REPÚBLICA DE COLOMBIA
SUPERINTENDENCIA DE INDUSTRIA Y COMERCIO

Oficio N° 13064 de 5 de diciembre de 2019

TÍTULO DE LA SOLICITUD: “MARCO PARA SOPORTAR UN SISTEMA DE BOMBEO, UN MÉTODO PARA FABRICAR UN ENSAMBLE DE SOPORTE Y UN SISTEMA DE BOMBEO HORIZONTAL”

NÚMERO DE SOLICITUD INTERNACIONAL: PCT/US2014/058690

Tabla 2. Comparación de las características técnicas esenciales, con las del estado de la técnica:

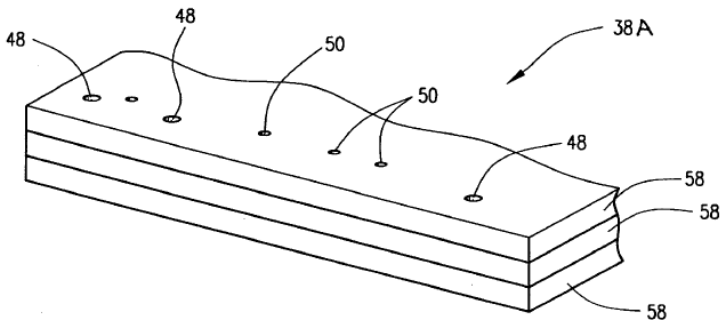
Características esenciales	D1
Un método para fabricar un ensamble de soporte de soporte del motor adaptado para soportar un motor dentro de un sistema de bombeo horizontal, el método comprende los pasos de:	Ensamble bomba-motor con soporte de motor. (Título).
Crear aperturas de acceso para soldar (114) en una placa de soporte inferior.	(…) Las placas 58 están provistas de aberturas alineadas axialmente 48, 50 (…) (Fig. 9; Col. 4, Ln. 33-34).
Alinear una placa de soporte superior (132) sobre la parte superior de la placa de soporte inferior.	
Soldar la placa de soporte inferior a la placa de soporte superior a través de las una o más aperturas de acceso para soldar.	(…) La placa de base 38A se compone de varias placas 58 que se apilan y se sujetan entre sí mediante soldadura, como se muestra, o con sujetadores. (…) (Fig. 9; Col. 4, Ln. 31-33). (…) La mesa del motor 26 tiene un par de bases de la mesa del motor 38 unidas permanentemente, como por soldadura (…) (Col. 2, Ln. 67 – Col. 3, Ln. 3)

De acuerdo con la tabla anterior, las características esenciales del método de la reivindicación 1 habían sido divulgadas previamente en el documento D1, por lo tanto, la materia reivindicada no es nueva.

Tabla 3. Comparación de las características técnicas esenciales, con las del estado de la técnica:

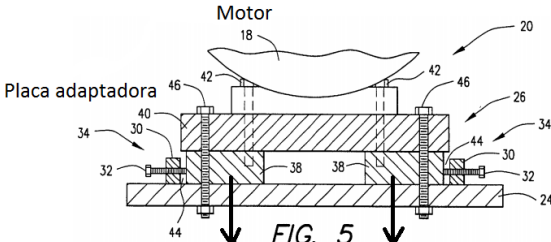
Características esenciales	D1
Un sistema de bombeo horizontal que comprende:	Ensamble bomba-motor con soporte de motor. (Título).
Un marco (100), en donde el marco comprende:	
Un ensamble de base (114).	Un ensamble de bomba-motor que comprende: una base (...) (Reiv. 1; Col. 4, Ln. 57-58).
Un ensamble de soporte de motor (120) conectado al ensamble de base, en donde el ensamble de soporte de motor comprende:	(...) una mesa de motor (...) (Reiv. 1; Col. 5, Ln. 2-3); (...) La plataforma del motor 24 y la mesa del motor 26 cooperan para soportar el motor 18. (Fig. 2; Col. 2, Ln. 45-46).
Una placa de soporte superior (132) que tiene una parte superior y una parte inferior.	El ensamble bomba-motor de la reivindicación 1, en el que la mesa de motor tiene una placa adaptadora (...) (Reiv. 2; Col. 5, Ln. 11-12); (...) La placa adaptadora 40 está dispuesta directamente debajo del motor 18 (...) (Fig. 5; Col. 3, Ln. 3-4).

Una primera placa de soporte inferior conectada a la placa de soporte superior.	La mesa del motor 26 tiene un par de bases de la mesa del motor 38 fijadas permanentemente (...) (Fig. 5; Col. 2, Ln. 67 – Col. 3, Ln. 1). (...) los tornillos 32 enganchan la base de la mesa del motor 38 que está asegurada a la placa adaptadora 40 (...) (Fig. 5, Col. 3, Ln. 14 - 16).
Una segunda placa de soporte inferior conectada a la placa de soporte superior.	
	 FIG. 5 Bases de la mesa del motor

De acuerdo con la tabla anterior, las características esenciales del marco de la reivindicación 19 habían sido divulgadas previamente en el documento D1, por lo tanto, la materia reivindicada no es nueva.

Ilustración 1: Figura 5 del documento D1. Placa adaptadora y bases de la mesa del motor.

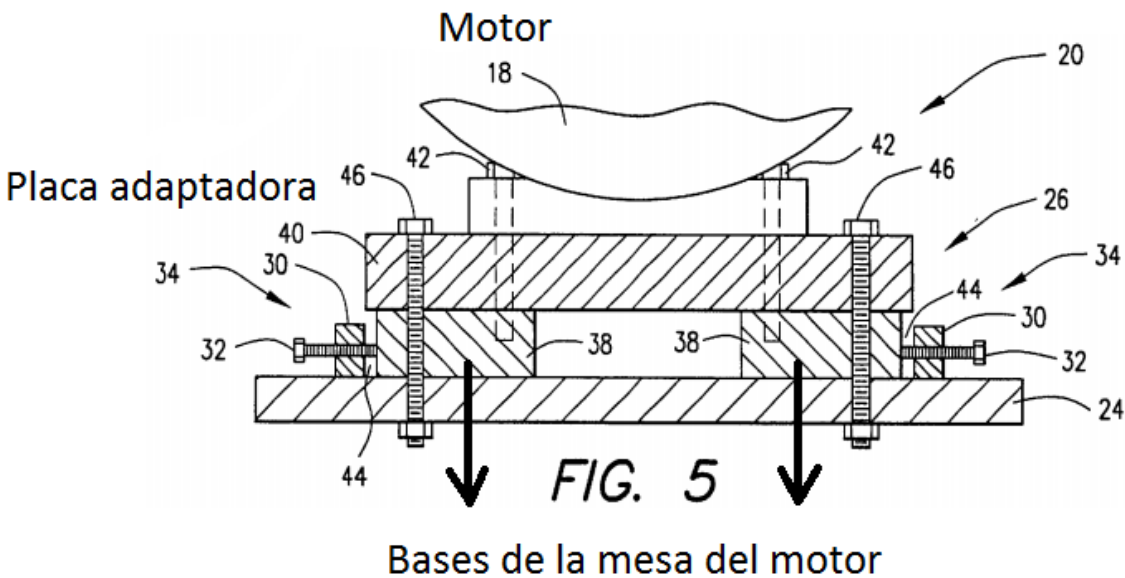
Con respecto al examen de novedad la solicitante argumenta que: “(...) no está de acuerdo con lo sostenido por el examinador (...) la reivindicación 1 de la solicitante dice ‘una placa de soporte superior que tiene una parte superior e inferior; y placas de soporte inferiores conectadas a la placa de soporte superior’. Por otro lado, D1 enseña dos placas separadas, una placa adaptadora 40 y las bases de la base del motor 38 unidas a la base del motor (...) las placas citadas por el Examinador no son una placa de soporte inferior conectada a la placa de soporte superior donde D1 enseña que una placa adaptadora 40 está unida a las bases 38 pero no a la supuesta placa superior citada por el examinador (...)”. Este Despacho reafirma que el documento D1 divulga las características relacionadas con la placa de soporte superior y placas de soporte inferiores conectadas a la placa de soporte superior, toda vez que enseña una placa adaptadora que está dispuesta exactamente debajo del motor (Fig. 5; Col. 3, Ln. 3-4) así como la placa de soporte de la invención y, por otro lado, también enseña dos bases de la mesa del motor aseguradas a la placa adaptadora (Fig. 5; Col. 3, Ln. 3-4) así como las placas de soporte inferiores están conectadas a la placa de soporte superior en la invención reclamada. Por lo tanto, el documento D1 sigue afectando la novedad de la invención.
